AUTORADIO CASSETTENSPIELER 22AC864/82

A77-325

ÄNDERUNGEN WÄHREND DER FERTIGUNG

A79-302

Fig. 2

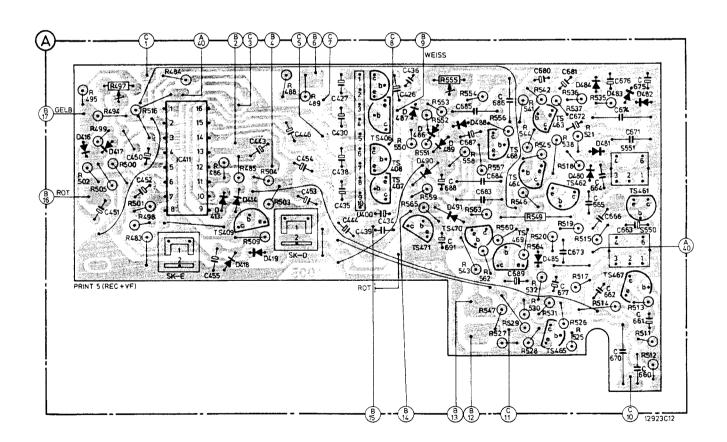
Ab Woche 715 wurde der Recorder-Print geändert. Siehe Abb. 2.

C436, 439 (2,7 nF $\triangle\triangle$). Dazu wurde der Print angepasst. Siehe Abb. 2.

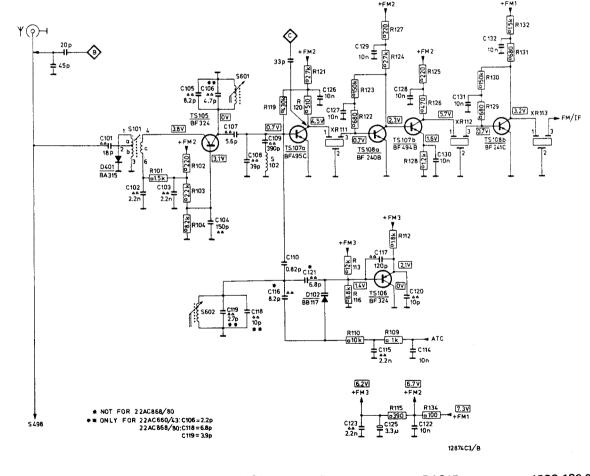
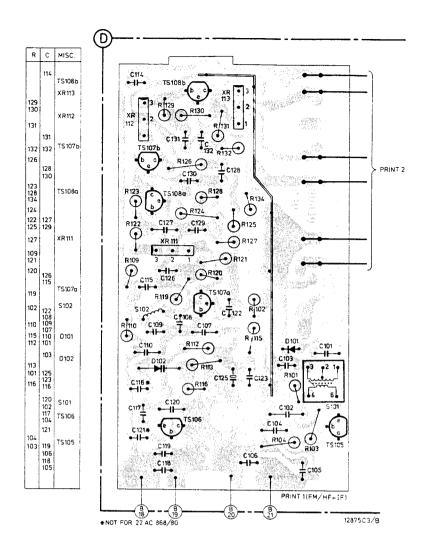
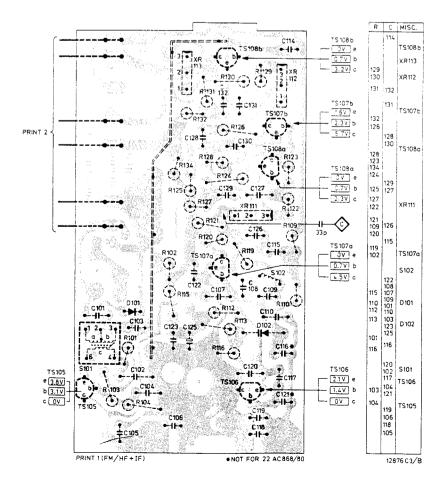
The FM-oscillator circuit has been drastically changed. As a result, the FM-HF/MF print (print 1) has been adapted.

This modification was necessary for the 22AC864 to suppress interference from the "Eurofunk".
